設工認認可後の設計変更、提出資料の記載誤りについて（改訂1）

新規規制基準への適合に係る申請（第3回申請）で申請した自動火災報知設備及び安全避難通路等設備（非常用照明）について、以下の事象により、現場状況と設工認申請書及び使用前検査実施要領書とに相違が生じているため、事象内容及び当該事象に伴う現場状況と設工認申請書及び使用前検査実施要領書との相違点について、説明する。

図-1 (1/16) 非常用設備 (自動火災報知設備) 配置概略図  
ウラン濃縮建屋 中央操作棟 1階

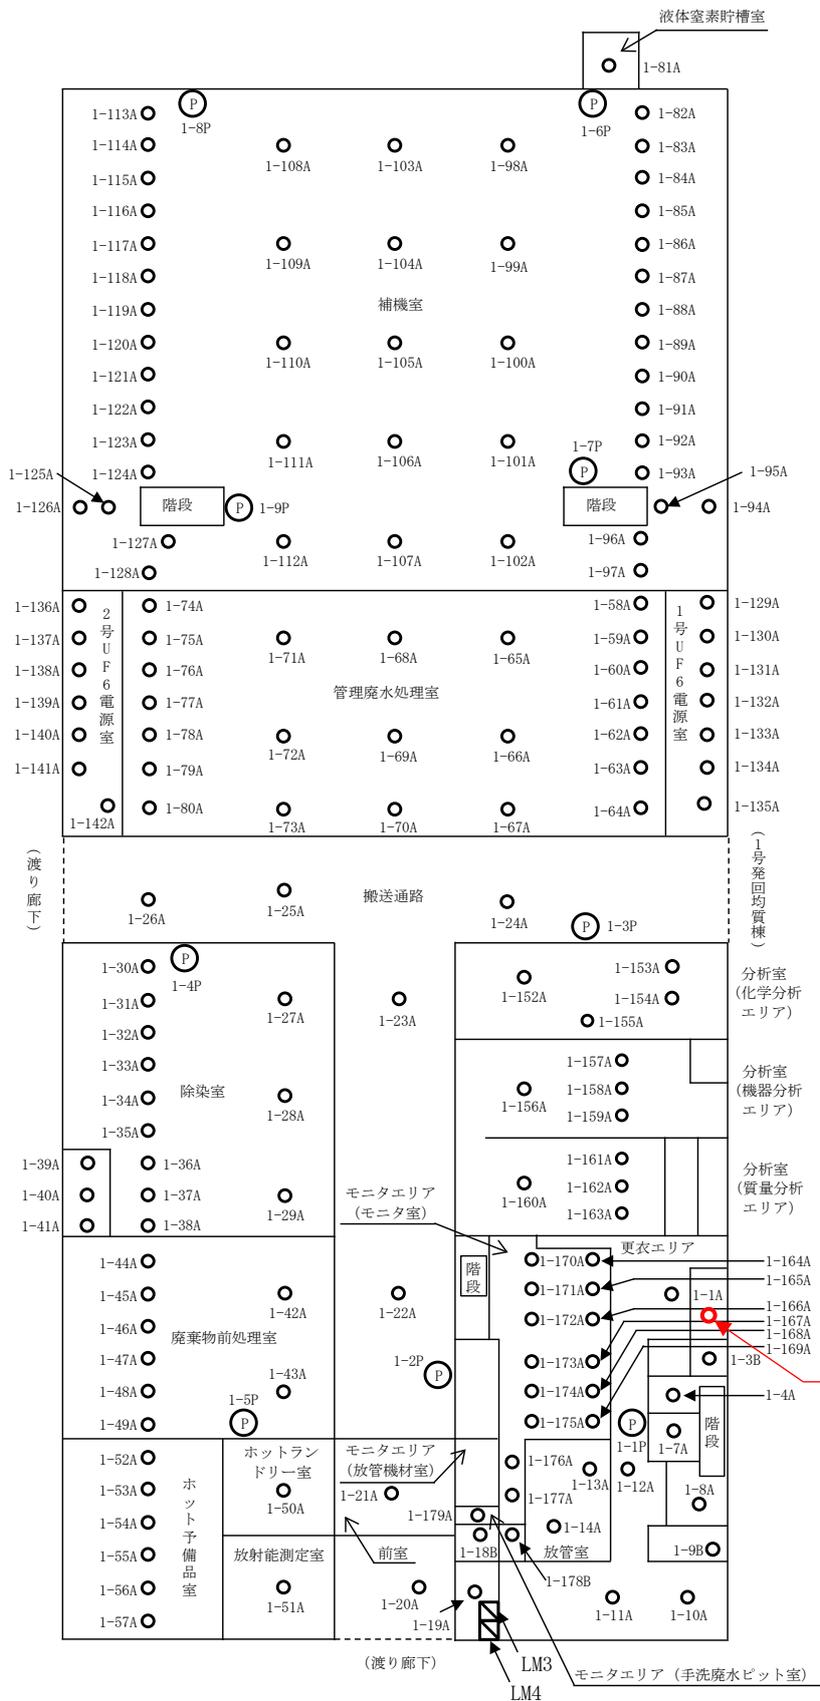
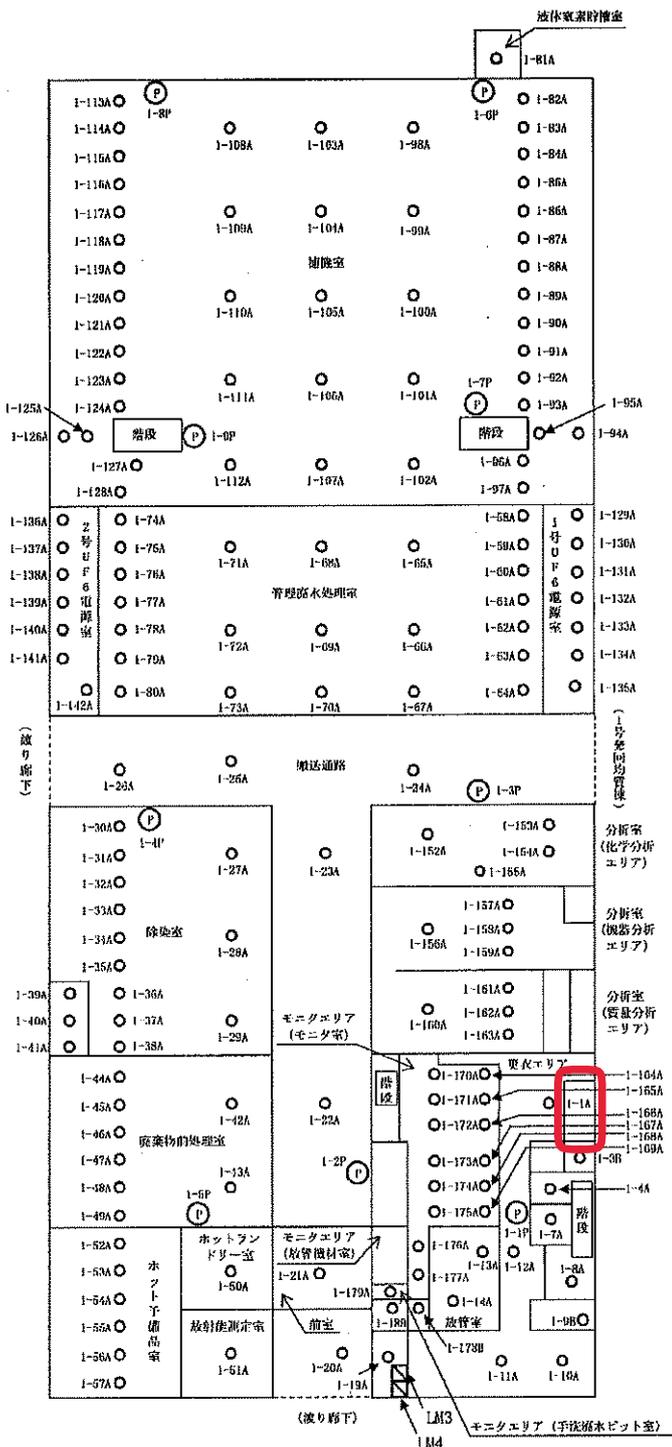
設工認申請及び認可時点では、中央操作棟1階の女子更衣室は、パーティション壁面の欄間（ガラリ）による煙の流通があることで他の感知器による感知が可能であり、当該室に感知器を設置することは不要であると考えていたが、自動火災報知設備の更新工事の受注企業より設置要否に関する問い合わせを受けて、管轄消防署に確認した結果、煙感知器1台を追加設置する必要があるとの結論に至った（2022年6月3日に設置完了）。

女子更衣室に  
煙感知器を追加設置 (1台)

設工認申請書の配置概略図との相違点を添付資料1-1に、追加設置分を反映した配置概略図を添付資料1-2に、使用前検査実施要領書との相違点を添付資料1-3に示す。

(4) 自動火災報知設備の系統概略図

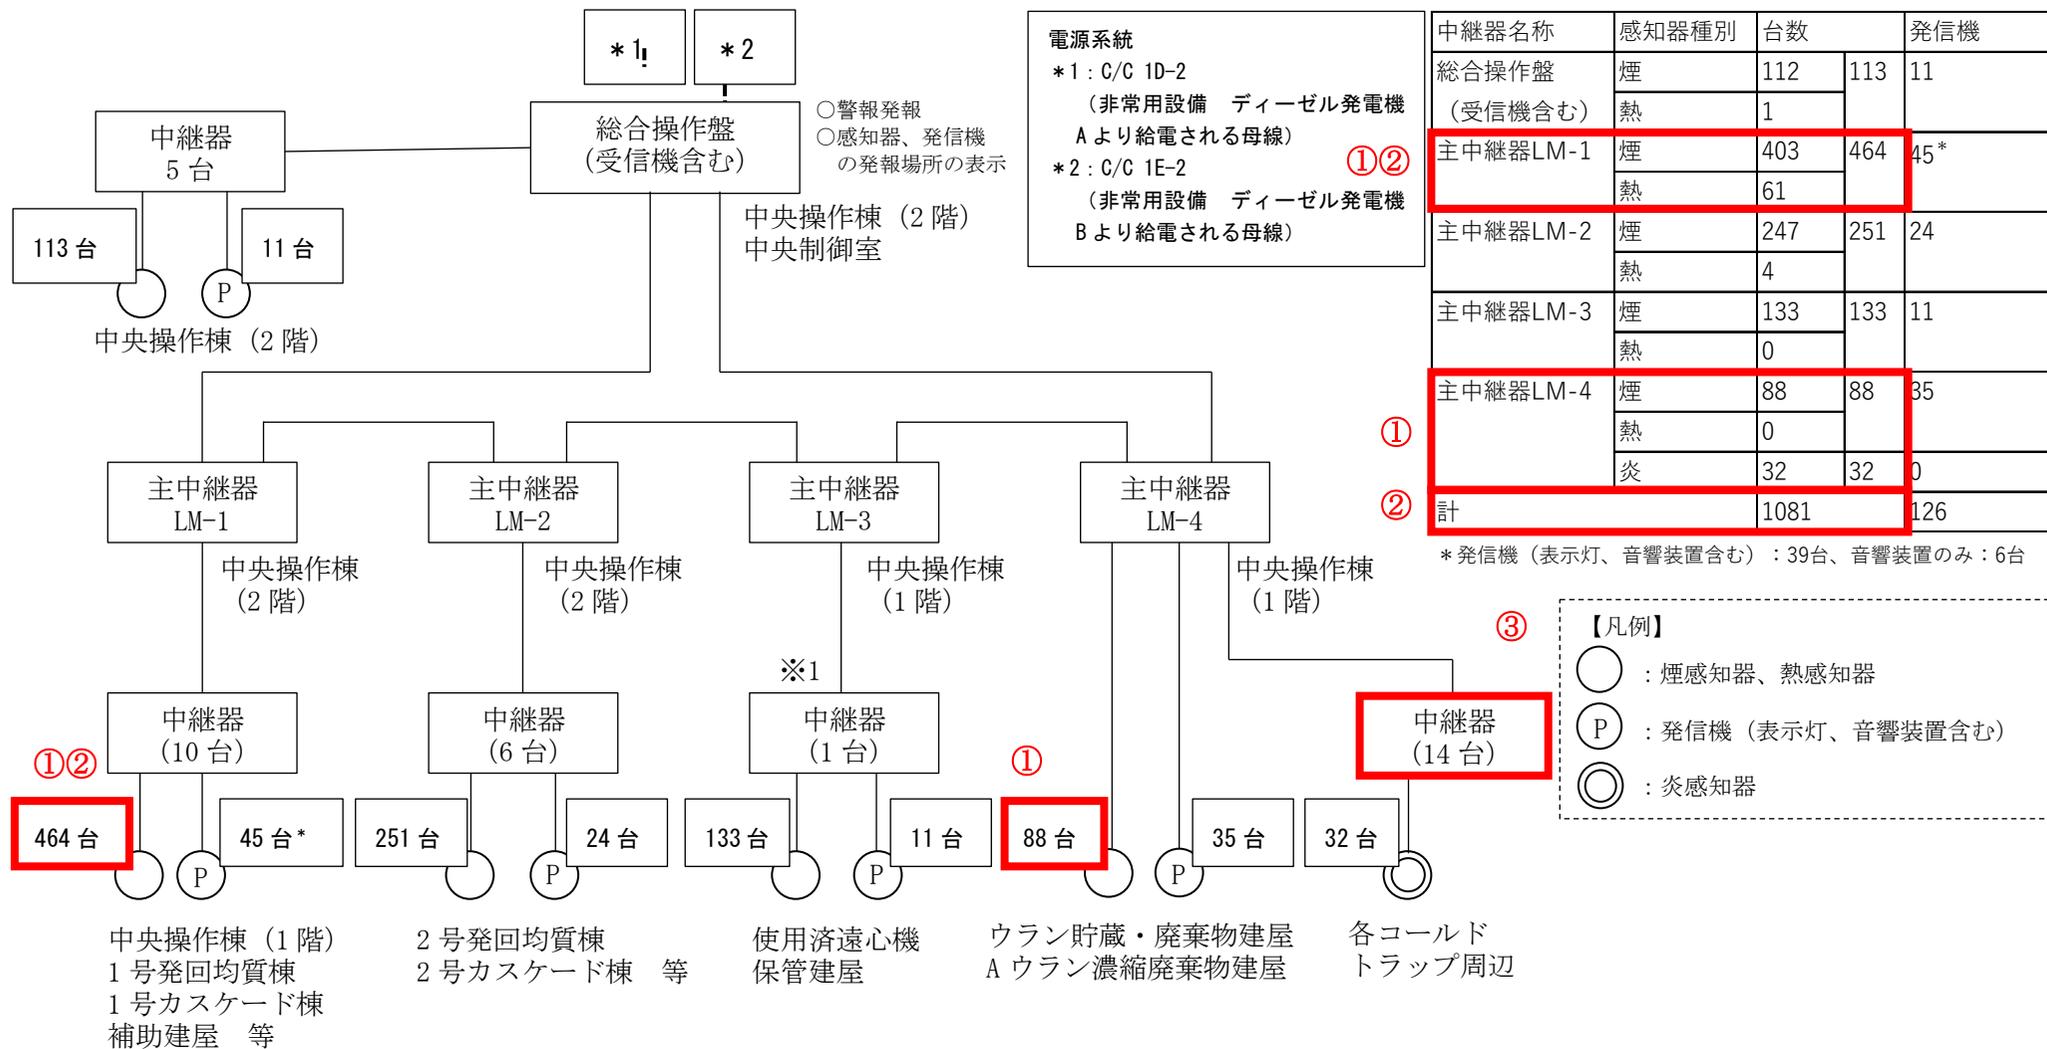
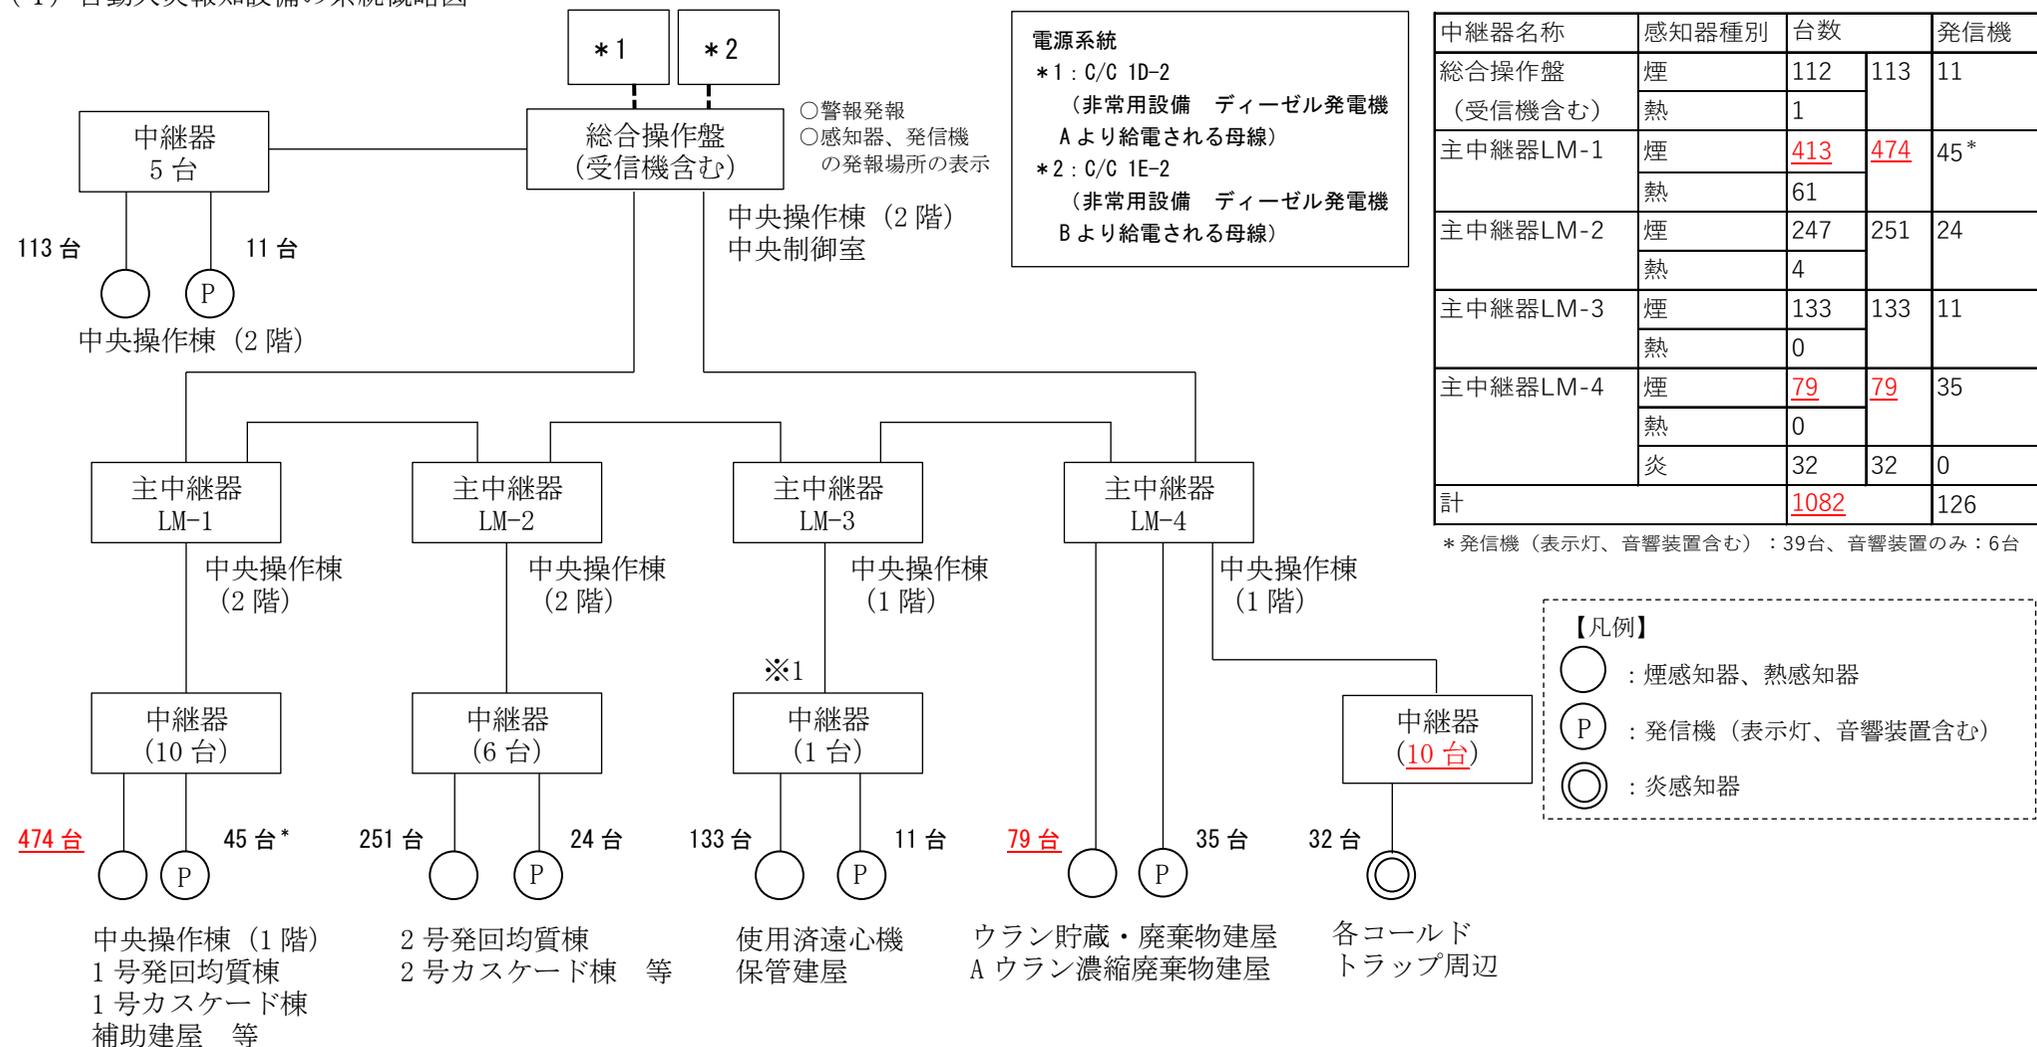
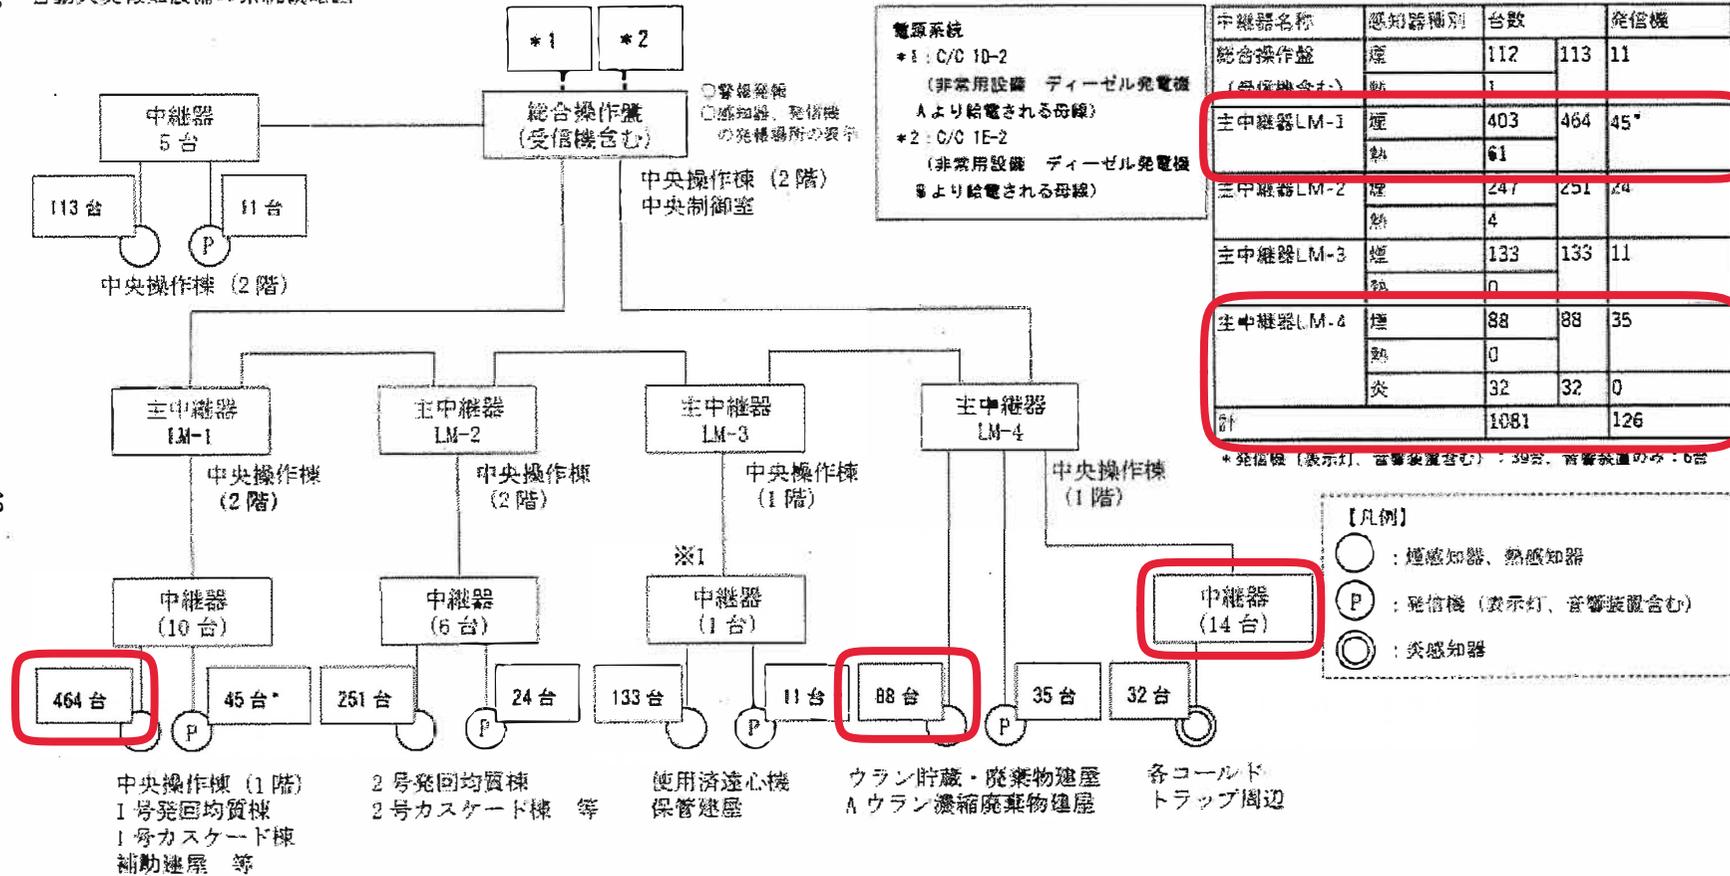
2020年12月2日の検査に係る面談に関して提出した補足説明資料において、各主中継器に接続されている感知器の内訳、検査対象となる中継器の員数に記載誤りがあることを確認した。

- ①：主中継器 LM-1 に接続されている 9 台分の煙感知器を LM-4 接続分とした数え間違い。(修正内容、LM-1：+9 台、LM-4：-9 台)
  - ②：中央操作棟 更衣エリア内女子更衣室への煙感知器 1 台、追加設置。(修正内容、煙感知器：+1 台)
  - ③：将来設置分 (RE-2B、2C 用) の 4 台の中継器まで対象とした間違い。(修正内容、中継器：-4 台)
- ※修正したものを添付資料 2-2 に示す。

提出資料との相違点を添付資料2-1に、記載を修正した資料を添付資料2-2に、使用前検査実施要領書との相違点を添付資料2-3に示す。

図-6 (1/17) 安全避難通路等設備 配置概略図  
ウラン濃縮建屋 中央操作棟 1階

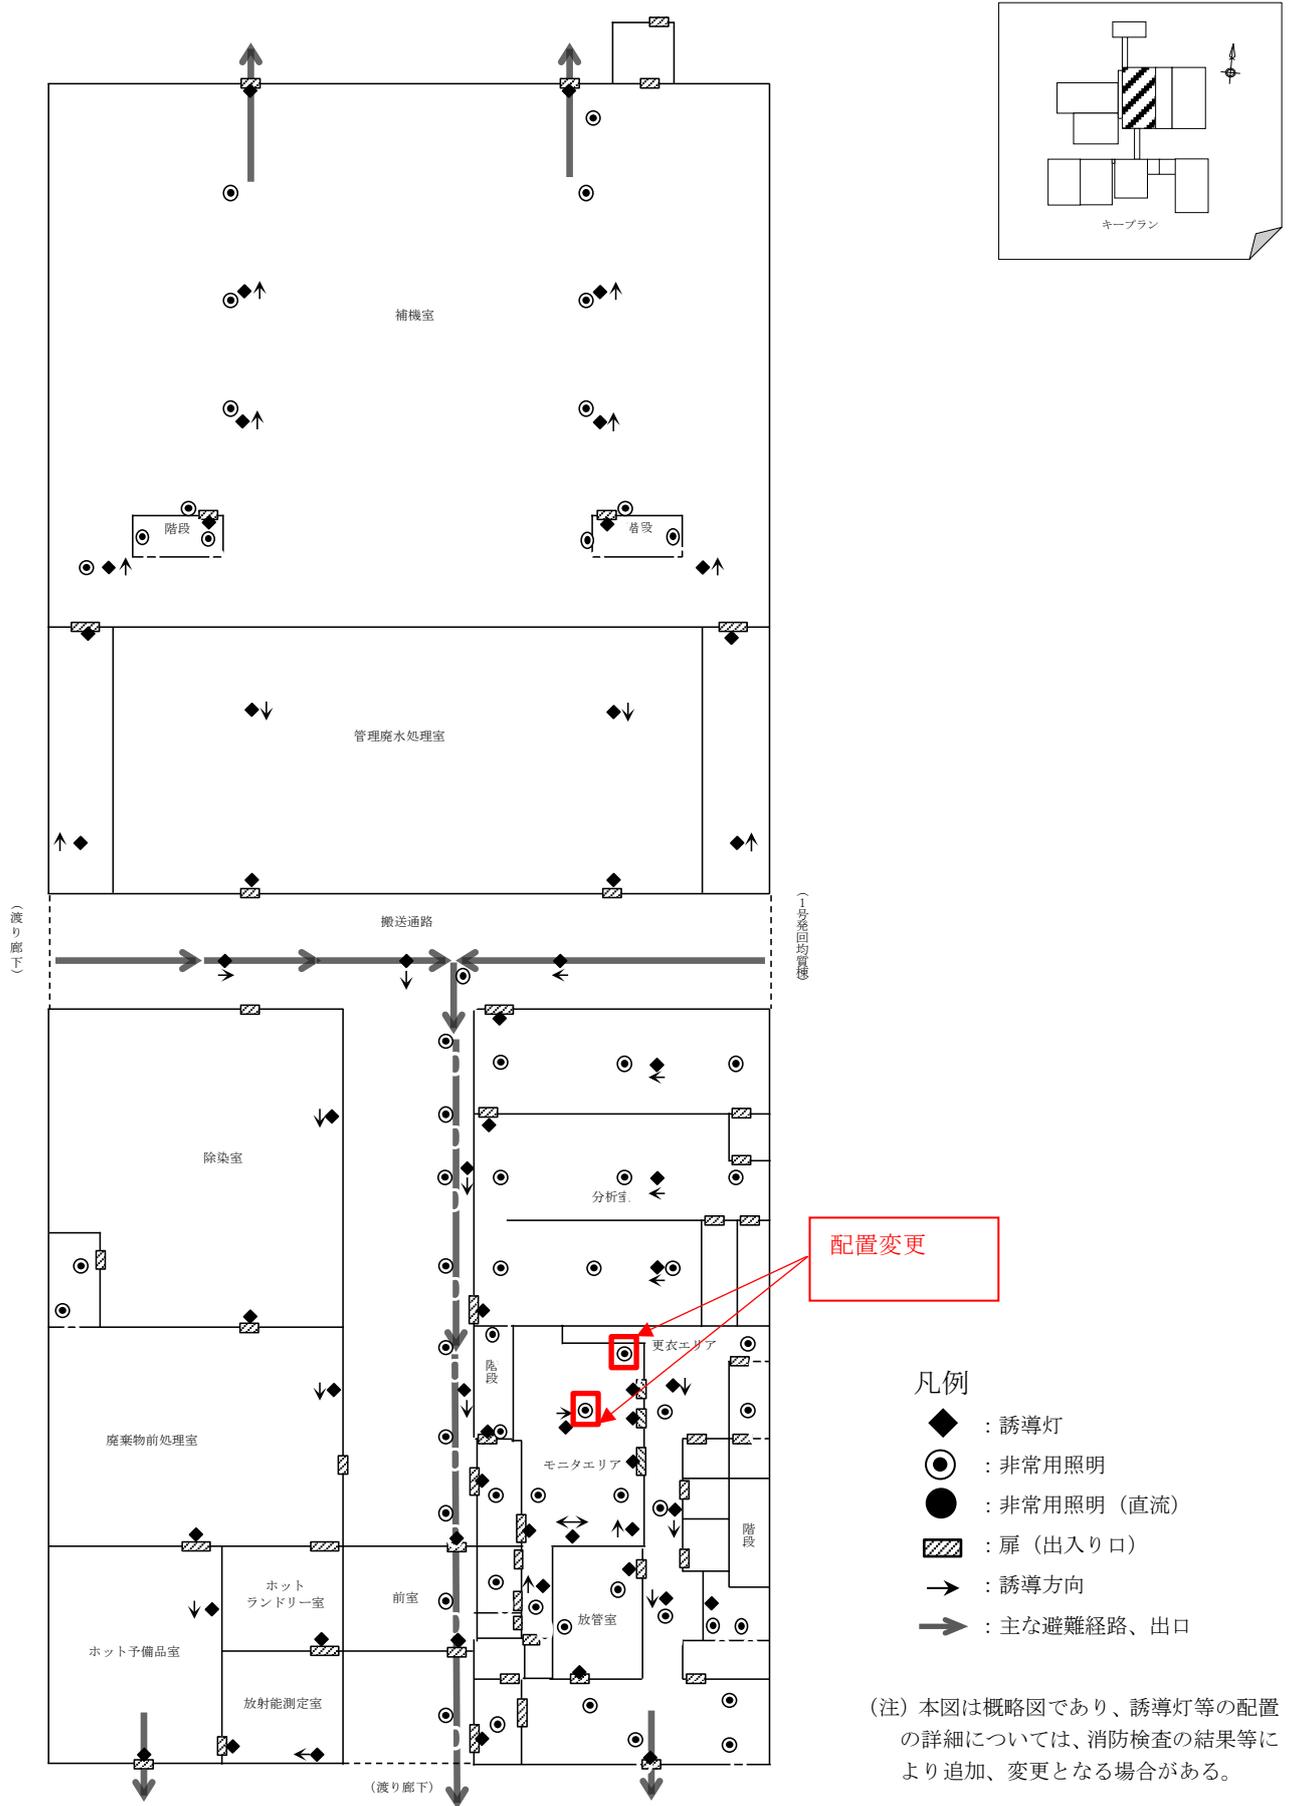
中央操作棟1階のモニタエリア周辺の非常用照明については、モニタエリアの拡張工事に伴い、配置を変更しており、認可された設工認申請書の配置概略図と現場状況に相違が生じている。また、これにより、使用前検査実施要領書の記載においても相違が生じている。

設工認申請書の配置概略図との相違点を添付資料3-1に、配置変更を反映した配置概略図を添付資料3-2に、使用前検査実施要領書との相違点を添付資料3-3に示す。
